荆东安置房及周边附属配套工程项目（学生街）

规划建筑方案设计(方案变更)

2020.10

设计单位	福建一建集团有限公司	工程名称	荆东安置房及周边附属配套工程项目（学生街）	图 名	5#楼一层平面图	图 别	方 案
						日 期	2020. 10

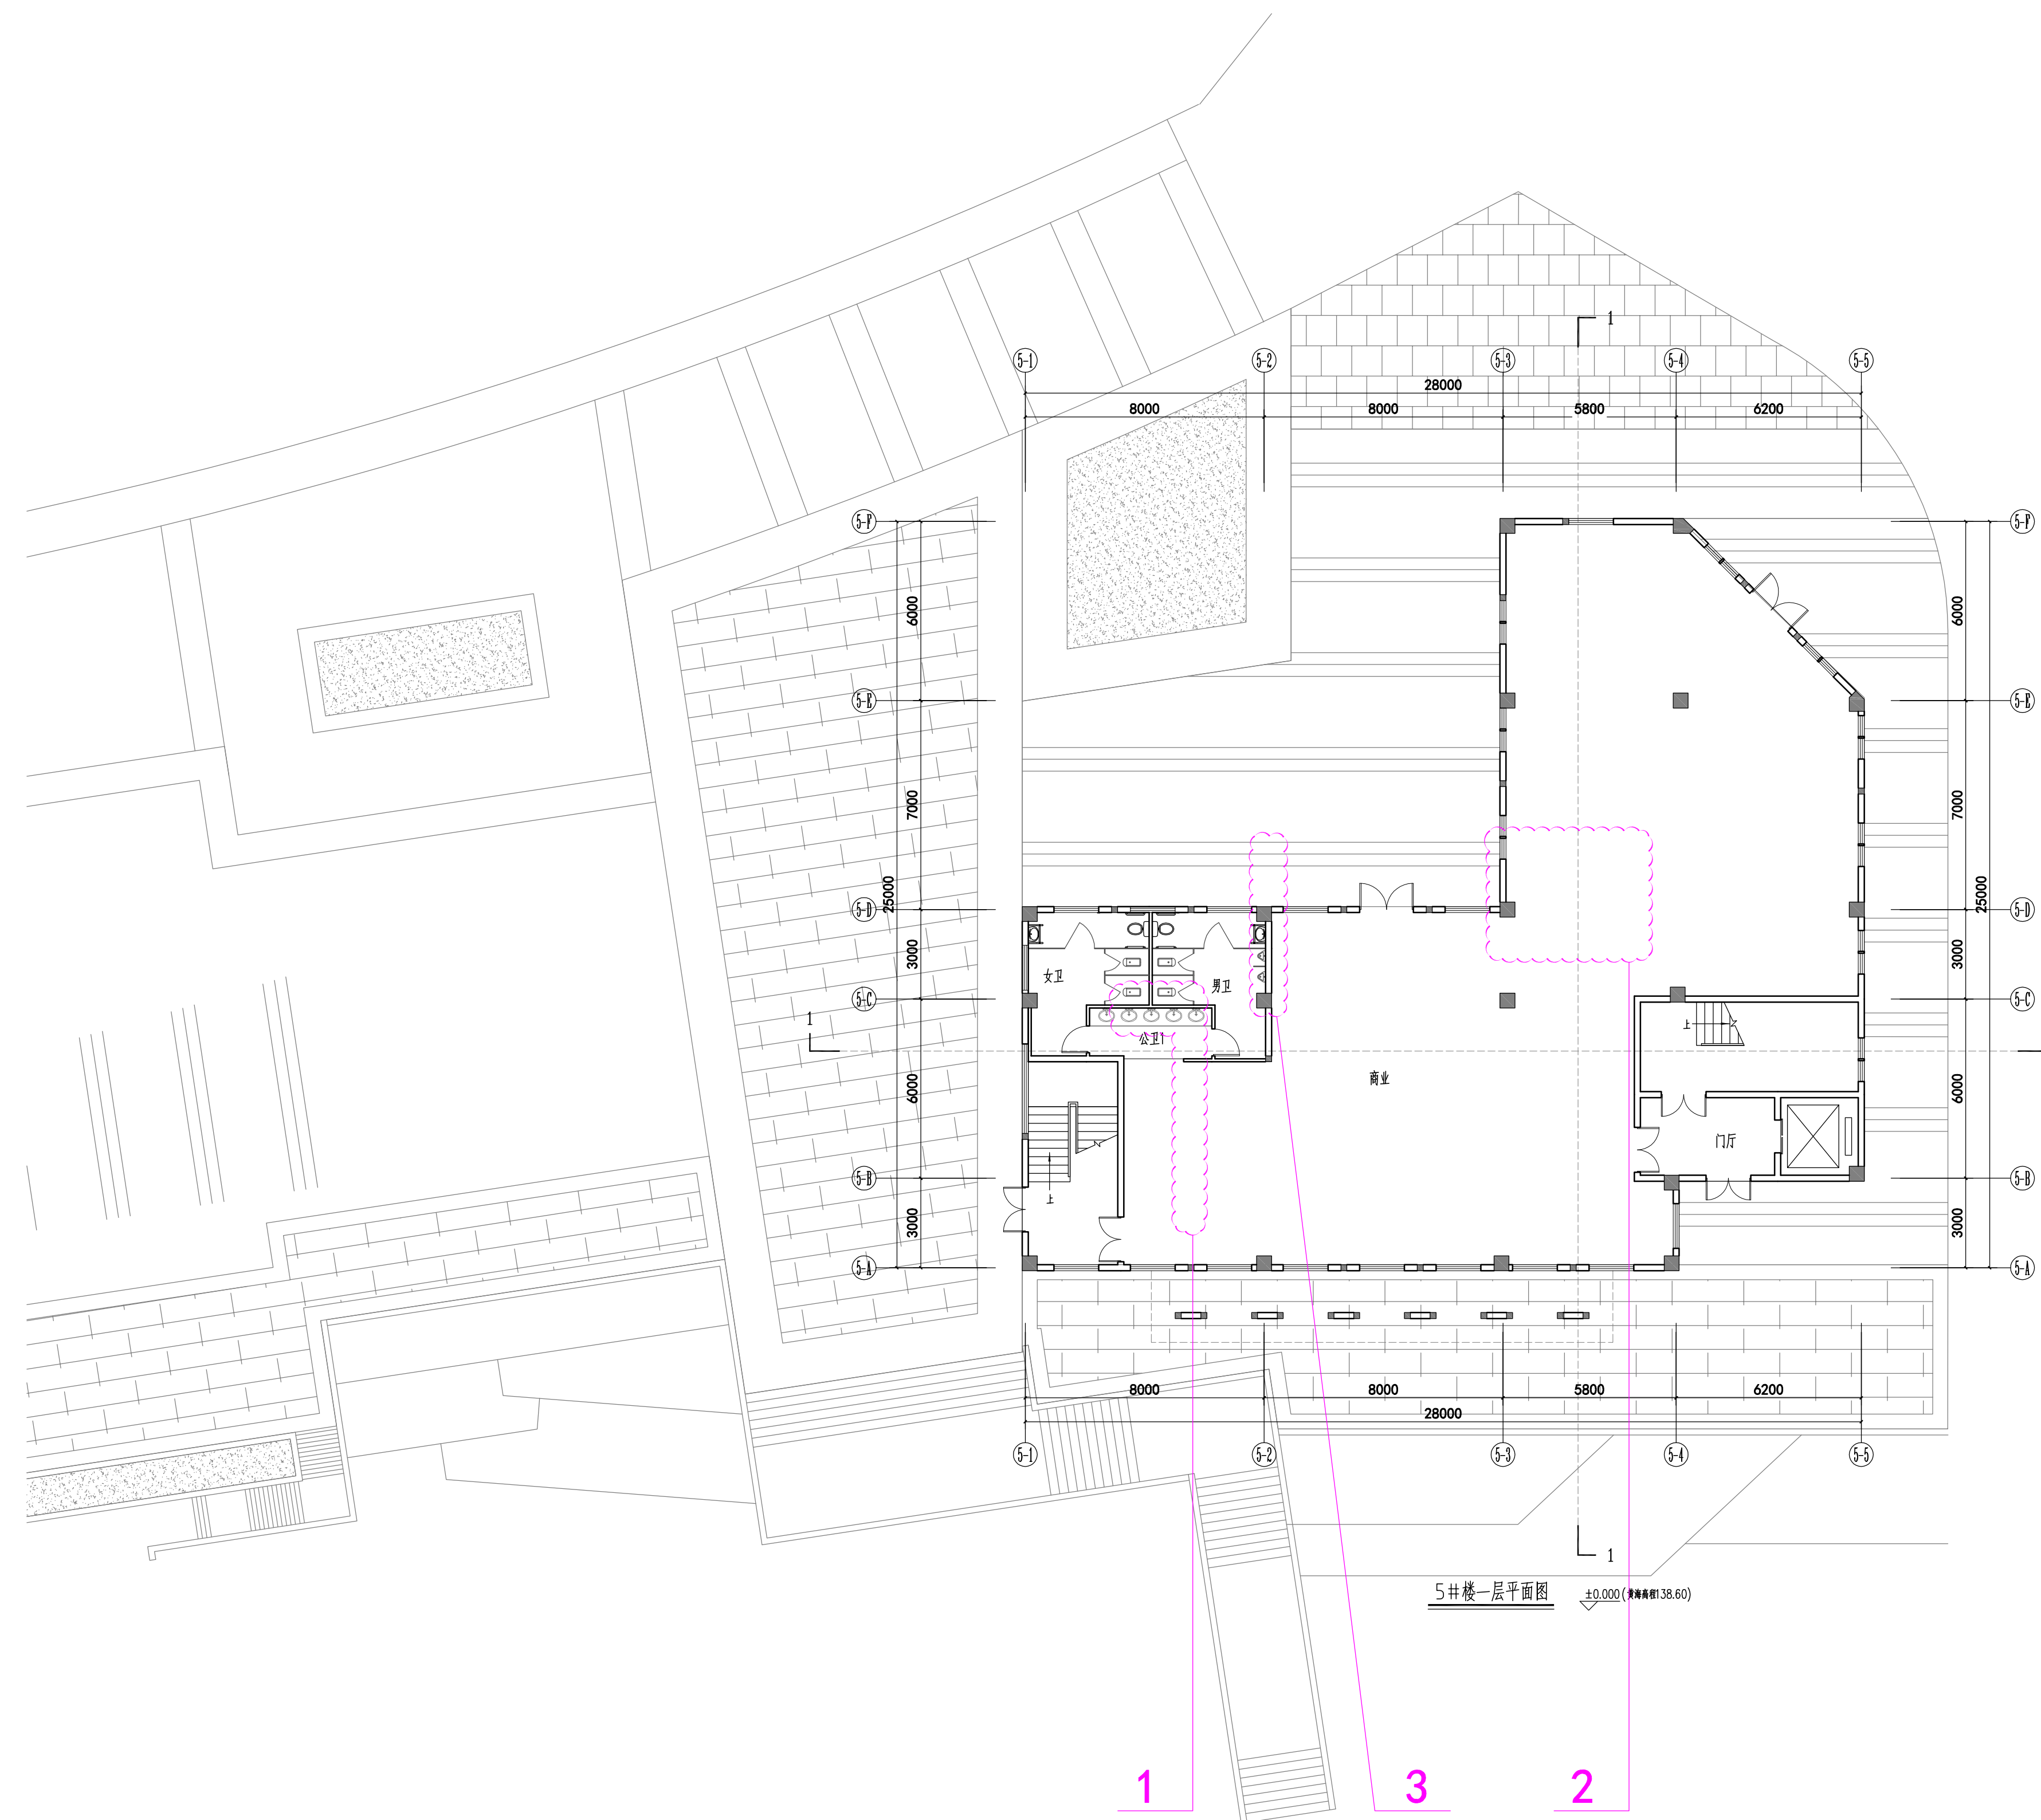
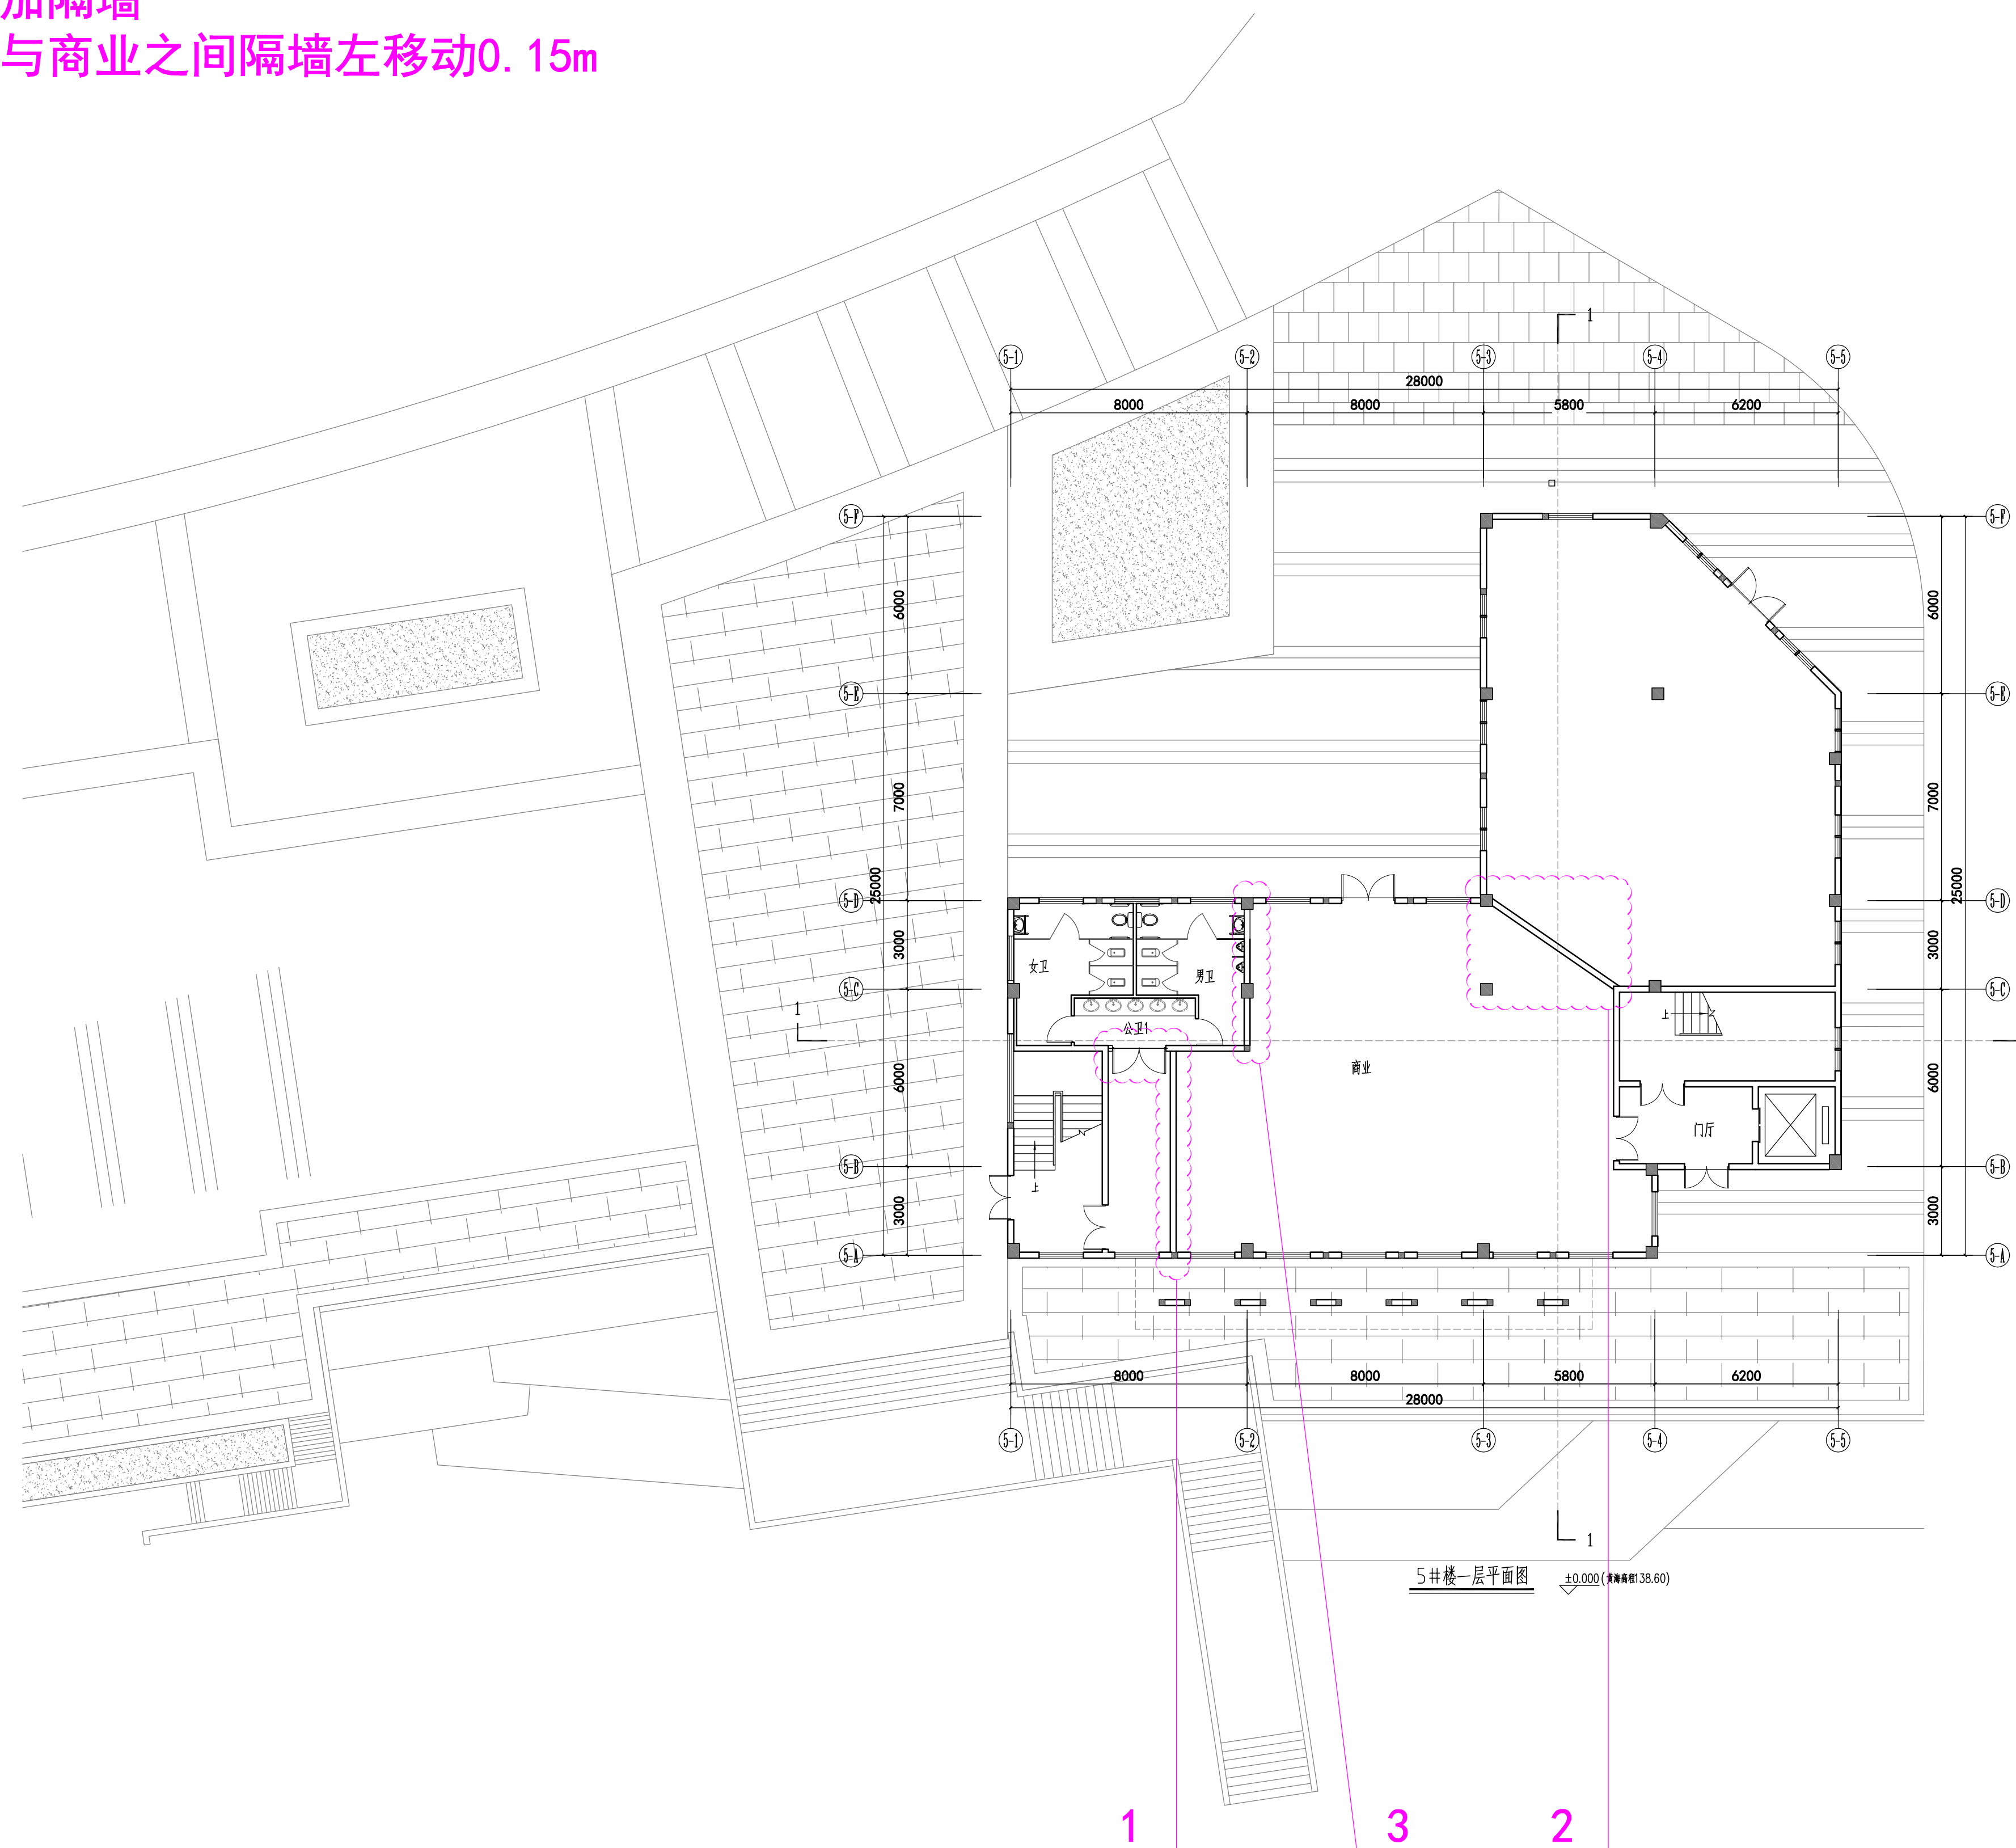
1. 新增墙体和门
2. 商业增加隔墙
3. 卫生间与商业之间隔墙左移动0.15m
